COMUNE DI TORRICELLA-TAVERNE

Interpellanza del Gruppo GITT-Lega-UDC Inerente le opere di movimenti di terra non conformi al progetto e al credito votati dal Consiglio Comunale nel Comparto Traversee – Zona AP-EP3

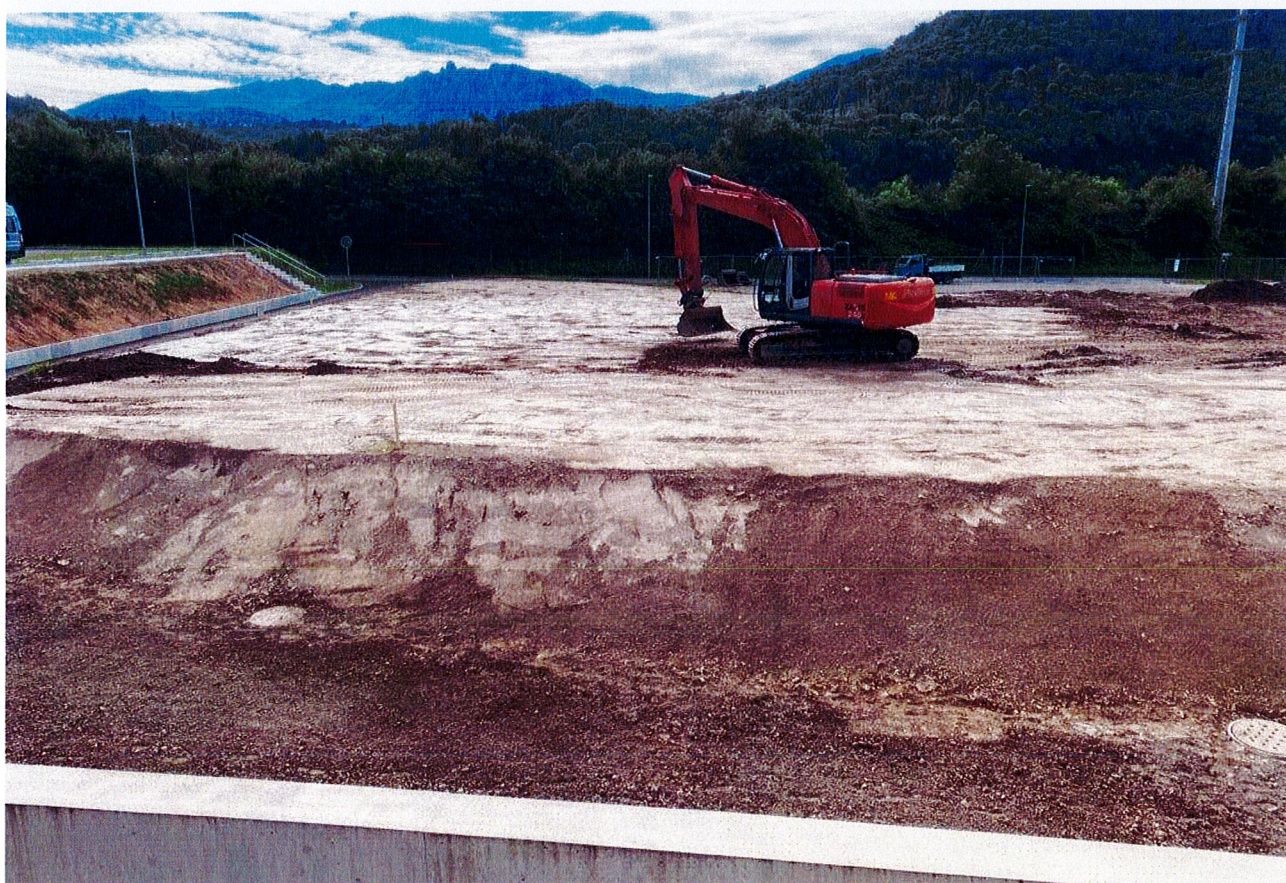
Nelle foto allegate si può constatare l'apporto di terra supplementare e l'innalzamento non necessario del terrapieno. Ricordiamo che il progetto e il credito votati tenevano conto di un livellamento del terreno, necessario per la posa delle infrastrutture sportive e ricreative previste. Ora la cifra per la futura ed ulteriore rimozione del terreno in esubero sarà giocoforza molto superiore. Teniamo anche presente che il Comune ha speso oltre 600'000.- franchi per la rimozione e la bonifica del vecchio terrapieno, che come possiamo vedere è stato quasi interamente ripristinato, mantenendo la pericolosa depressione davanti al muro SI.

Piano di progetto del Parco Pubblico, votato dal Consiglio Comunale, MM 156-2021

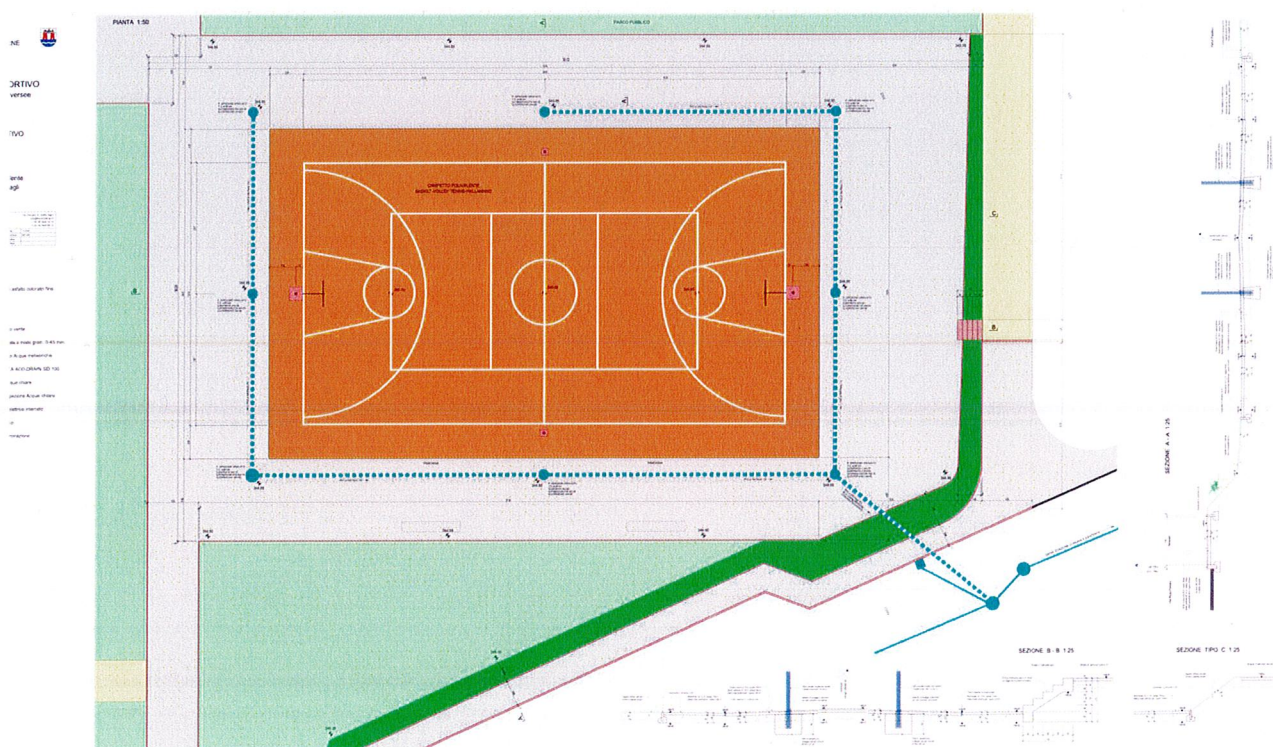
Si constata che le quote del terreno previste non corrispondono in larga misura all'intervento eseguito.

Piano di progetto Situazione Generale, votato dal Consiglio Comunale, MM 156-2021

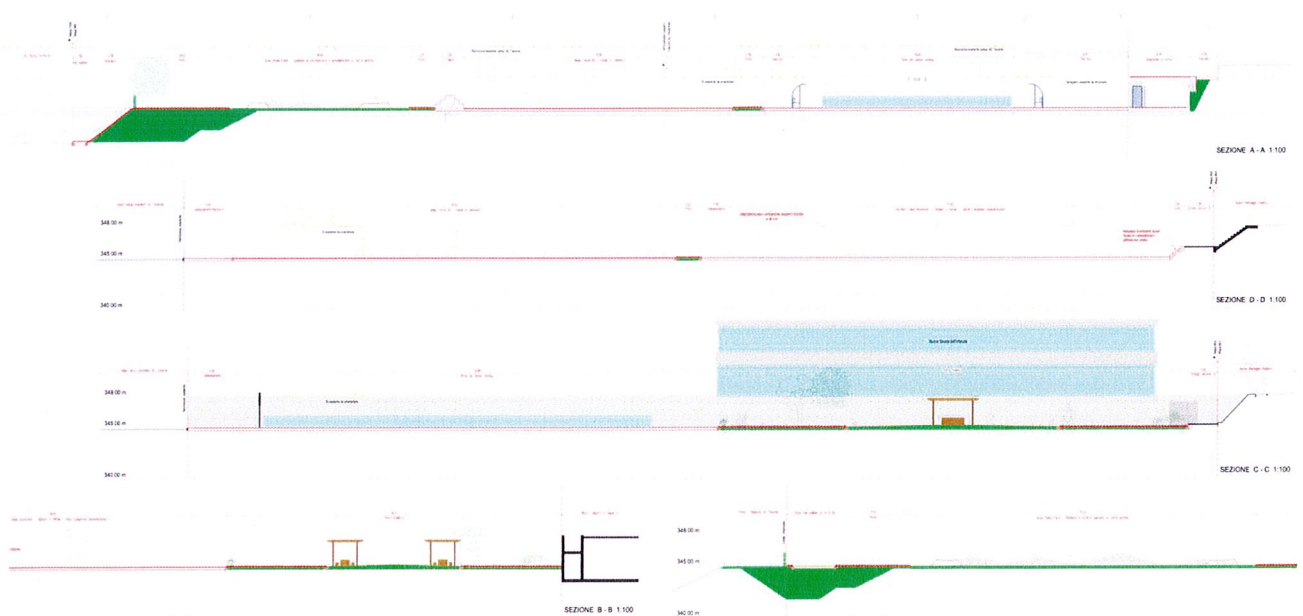
Le quote previste dal Piano Regolatore in vigore non sono state rispettate, diversamente dal Progetto votato, che è in perfetta regola con le leggi, le procedure e il PR. Un vincolo dato dal pianificatore, citato nei rapporti favorevoli al progetto, indicava tassativamente il mantenimento della quota 345.00 m.s.m. per il Comparto.
